Numer sprawy: ZDP.T.2931/1/2014

dotyczy: postępowania o udzielenie zamówienia publicznego na zadanie pod nazwą: **Przebudowa drogi powiatowej nr 5201W Płock - Zagoty - Bonisław na odcinku od km 10+002,30 do km 13+328,96.**

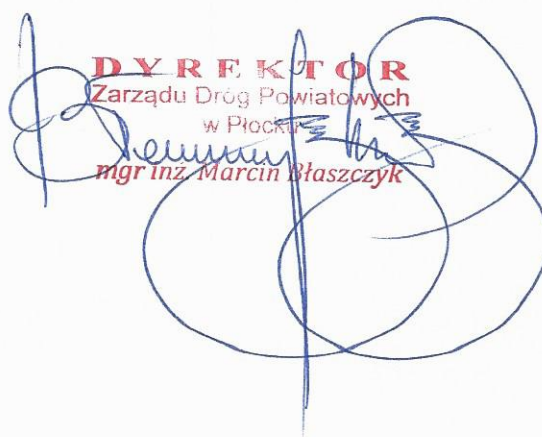
Pytanie 1: Zgodnie z opisem zawartym w ST należy wykonać warstwę wiążącą o grubości 14 cm z mieszanki AC16W, AC22W, technologiczne grubości warstw wynoszą:

dla AC16W 5-10cm

dla AC22W 7-10 cm.

W związku z tym czy Zamawiający dopuszcza wykonanie warstwy wiążącej dwuwarstwowo, jeśli tak to w której pozycji formularza kosztorysu ofertowego umieścić koszt dodatkowego skropienia?

Odpowiedź: Zamawiający dopuszcza wykonanie warstwy wiążącej dwuwarstwowo zgodnie z technologią wbudowywania mieszanki mineralno – asfaltowej.

Koszt dodatkowego skropienia należy uwzględnić w pozycji 19 Przedmiaru robót „Wykonanie warstwy wiążącej z mieszanki mineralno-asfaltowej grysowej dowożonej z odl. 15 km, grubość warstwy po zagęszczeniu 14 cm”.
